Boletín técnico DTC

Marca: BMW	Serie : E60 M5, E63 M6S85 De acuerdo con la selección de números de chasis (desde el comienzo de la serie hasta el 22.11.2005)
Motor: N20

Tema: La conducción de alta presión del VANOS puede volverse inestanca en la zona de la manguera flexible

Causa

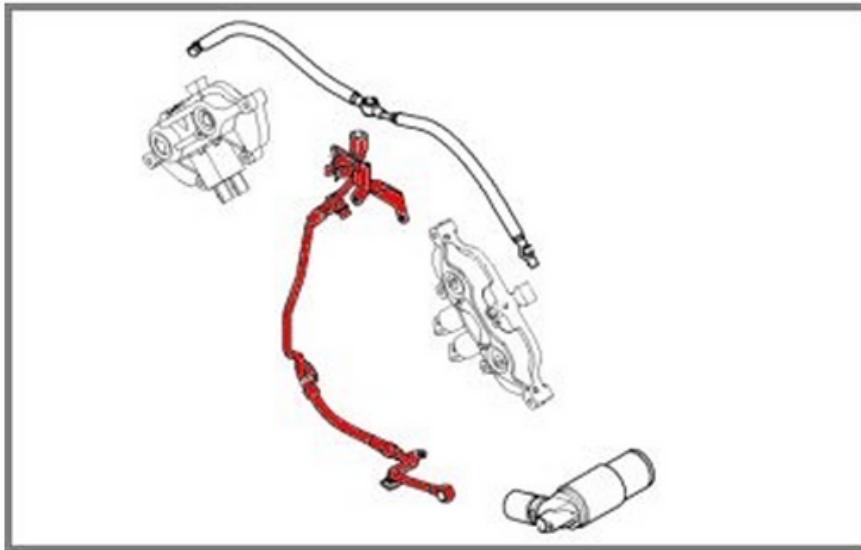
Puede producirse fugas de aceite del motor en la manguera inestanca. Si las fugas son considerables, el nivel de aceite del motor puede disminuir en poco tiempo hasta el punto que deje de funcionar el sistema VANOS. Tampoco puede excluirse en ese caso daños más importantes en el motor.

Hay que sustituir la conducción de alta presión del VANOS (entre el acumulador de presión y la conducción de conexión)

Sustituir la conducción de alta presión del VANOS (entre el acumulador de presión y la conducción de conexión)

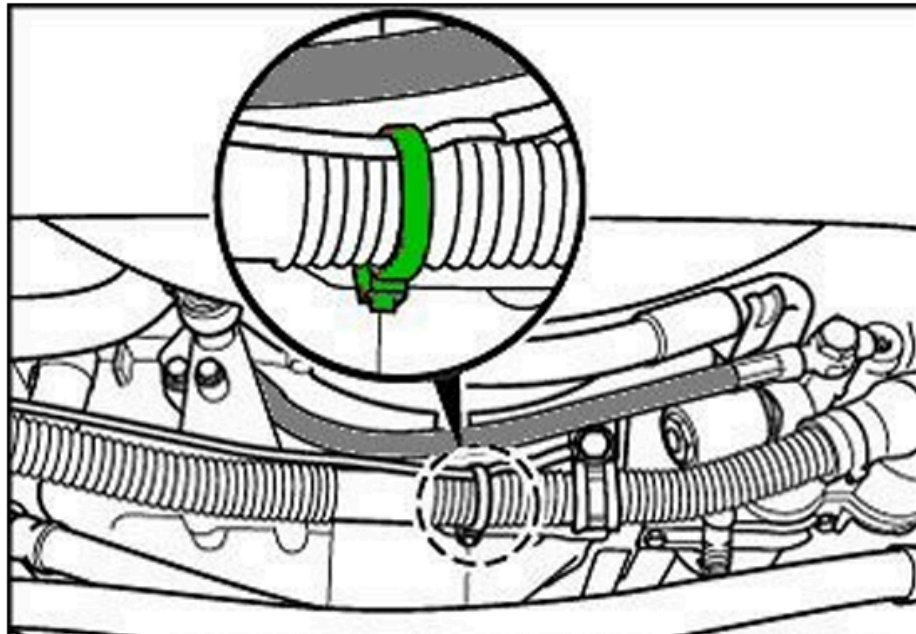
Los pares de apriete prescritos se encuentran bajo 11 36. Mando variable de los arboles de levas 11 36 2AZ/3AZ/4AZ/5AZ/6AZ. Hay que sustituir todos los anillos obturadores.

Hay que montar exclusivamente anillos obturadores de cobre

Durante el montaje de la nueva conducción hay que observar una separación suficiente respecto a las abrazaderas para cables.

Si la abrazadera para cables está montada con el cierre hacia abajo (en dirección a la conducción de alta presión), hay que sustituirla. Asegúrese durante el montaje de que el cierre de la abrazadera queda dirigido hacia abajo.
